AL·LEGACIONS D'ALTERNATIVA CIUTADANA DE RUBÍ (ACR) ALS DOCUMENTS DEL PLA D'ORDENACIÓ URBANÍSTICA MUNICIPAL (POUM) QUE ES VA APROVAR DE MANERA INICIAL, PER ACORD DEL PLE DE L'AJUNTAMENT DE RUBÍ, EL 20 DE MAIG DE 2008

- DOCUMENT 1 -

El present document (**DOCUMENT 1**, de 54 pàgines) recull el primer plec d'al·legacions (de l'al·legació 1.1 a la 44.2) que formula Alternativa Ciutadana de Rubí (ACR).

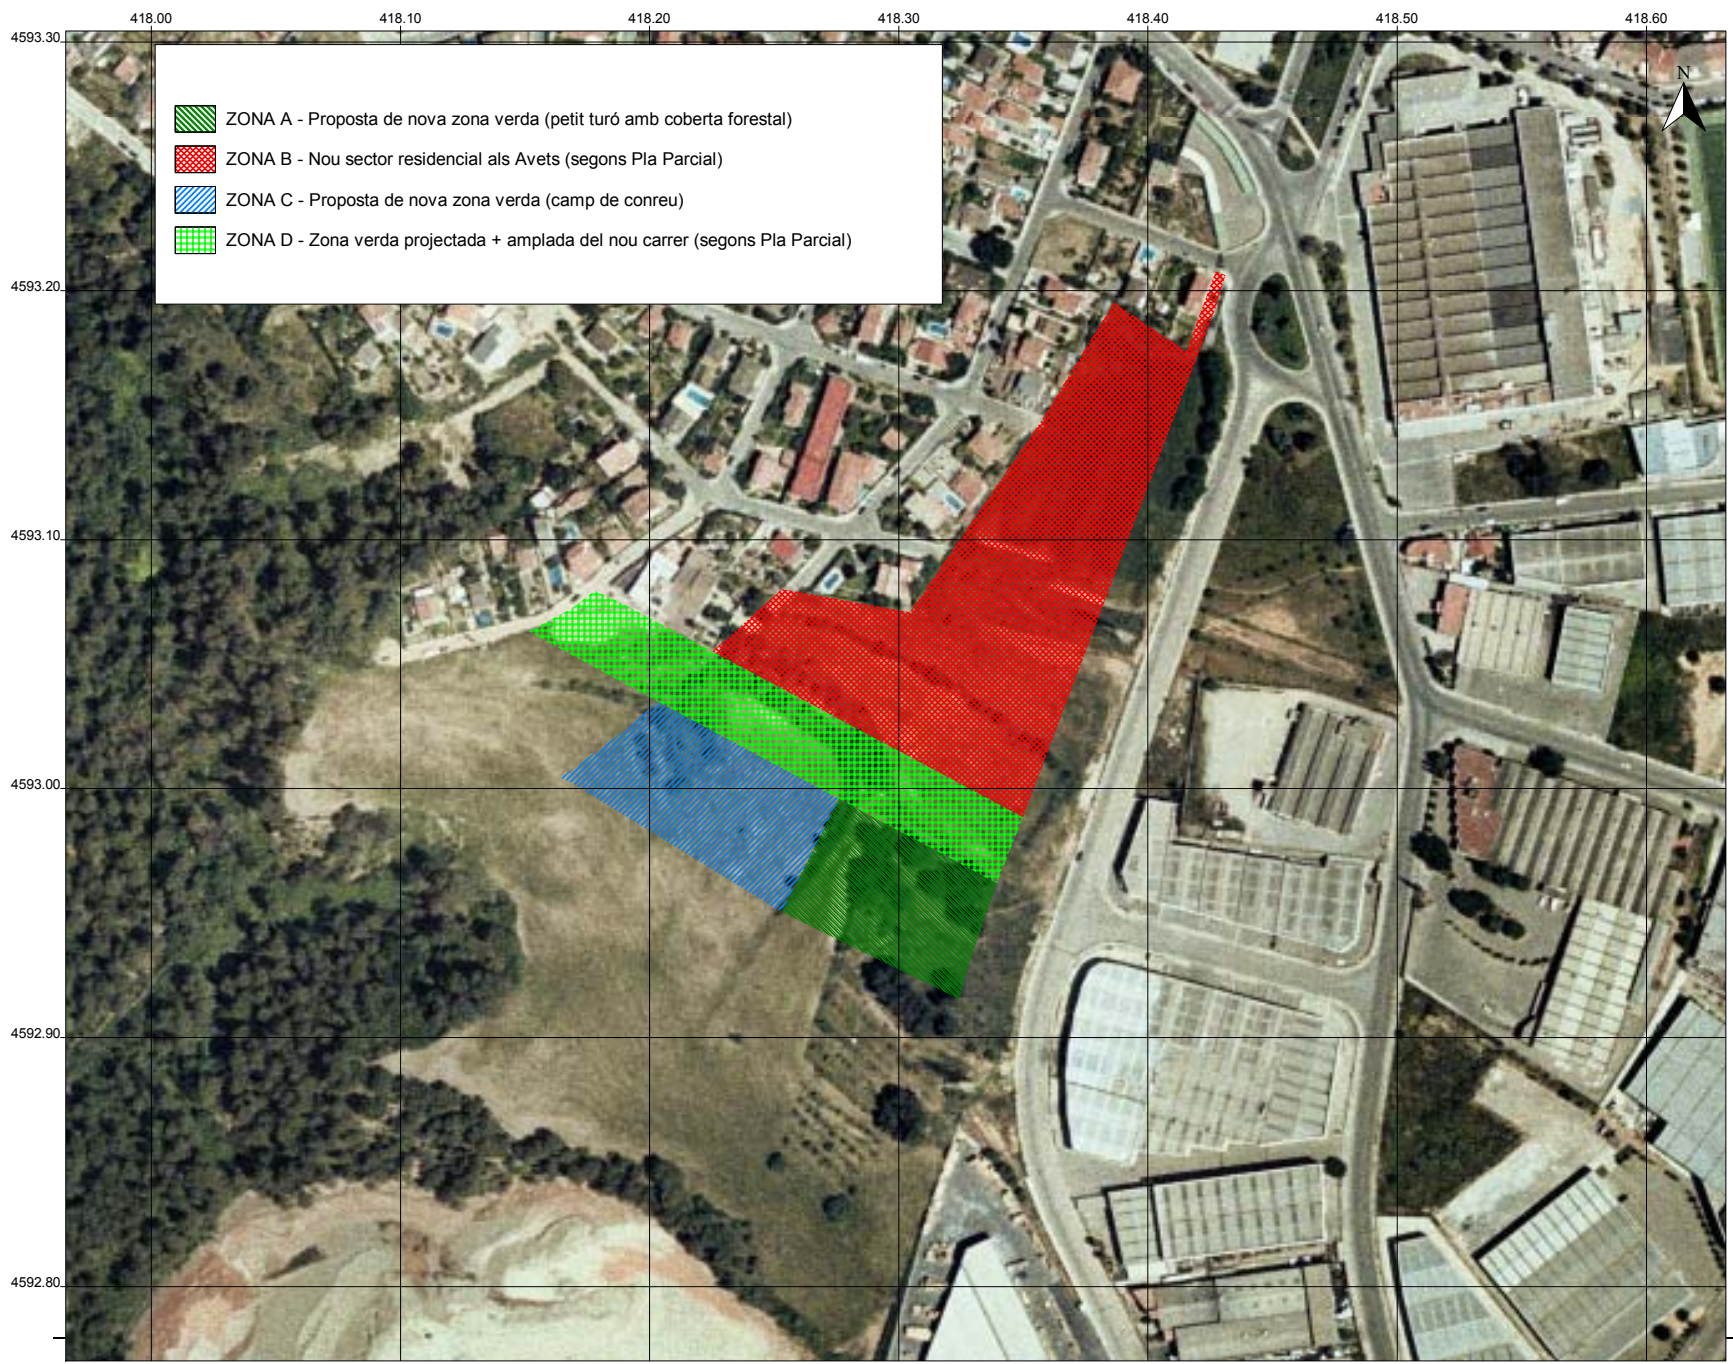
- **Al·legació 7.5.-** Eliminar el PMU 1.22 "La Llana", descartant en conseqüència la conversió a residencial de la part sud del polígon de la Llana (Eurofragance, Virutex,

Zinc Vallès). Aquest polígon industrial, potser el més recent de la ciutat, ha de mantenir l'àmbit territorial que ocupa actualment i el seu ús industrial i terciari.

12.- Prohibir l'execució de noves activitats extractives i prohibir la conversió de les activitats actuals en abocadors de residus

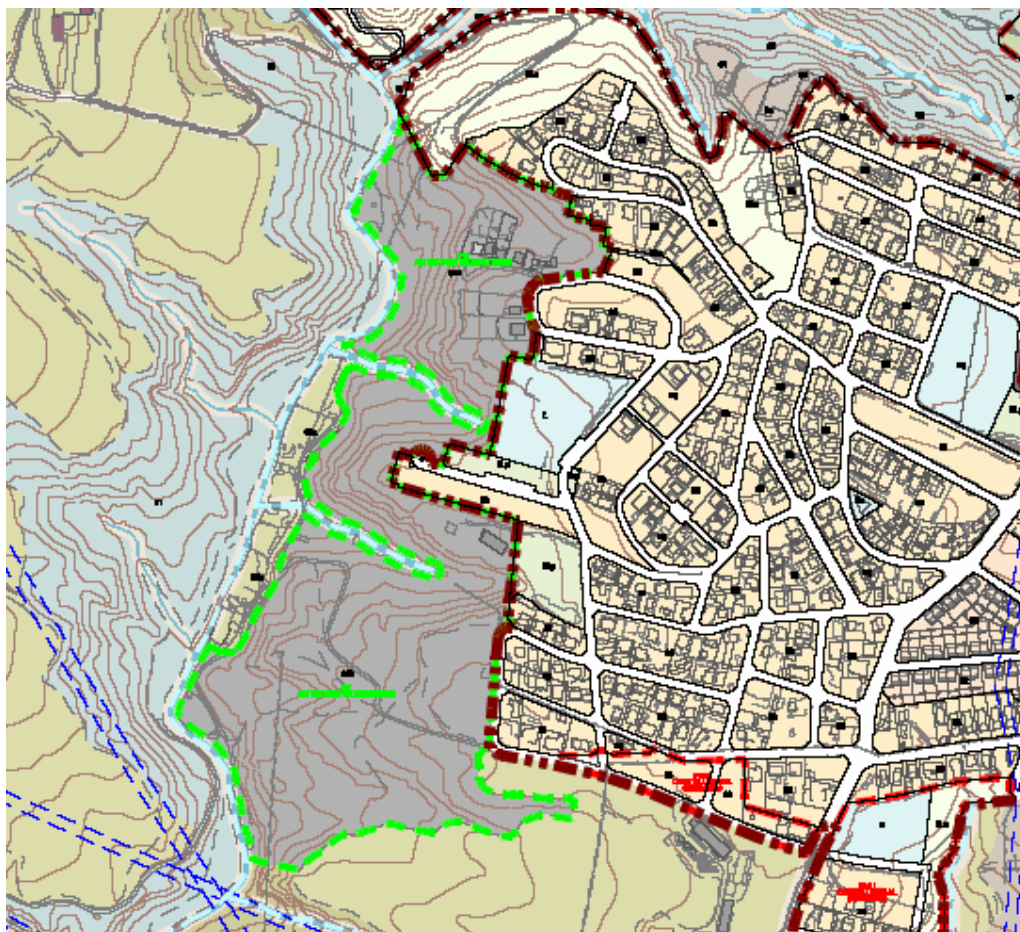
En relació a les activitats extractives, cal retenir els següents aspectes de la proposta de POUM que s'ha aprovat inicialment:

- D'entrada, pot semblar que la proposta de POUM prohibeixi que se'n facin de noves, ja que en l'article 190 de les Normes Urbanístiques es diu que *“les activitats extractives no s'admeten a cap zona del sòl no urbanitzable del municipi”*.

- En aquest sentit, la proposta de POUM ja dona cobertura a aquests supòsits, atès que l'article 206.3 diu textualment que “en aquelles zones on aquest Pla considera aquest ús (extractiva) com a condicionat, podrà autoritzar-se activitats extractives i els seus derivats (abocadors, plantes de gestió de residus, etc.)”.

- **Al·legació 12.5.-** Modificar substancialment el cos normatiu que regula els usos dels espais qualificats com a “Zona d’activitat extractiva”. A grans trets, cal garantir que:
 - El tipus de restauració a realitzar dependrà de cada tipus d’activitat. Així, la restauració no sempre passarà pel rebliment de l’espai fins a assolir la morfologia anterior, hi ha casos en què la recuperació de la zona demana altres tipus d’actuacions o bé hi ha casos en què l’abandonament d’una activitat ha propiciat una naturalització de l’espai que caldria preservar.
 - En el cas que la restauració passi per la recuperació de l’antic relleu de la zona, el rebliment del dipòsit només es podrà fer amb terres i un petit percentatge de runes. En cap cas es podran convertir en abocadors de residus.
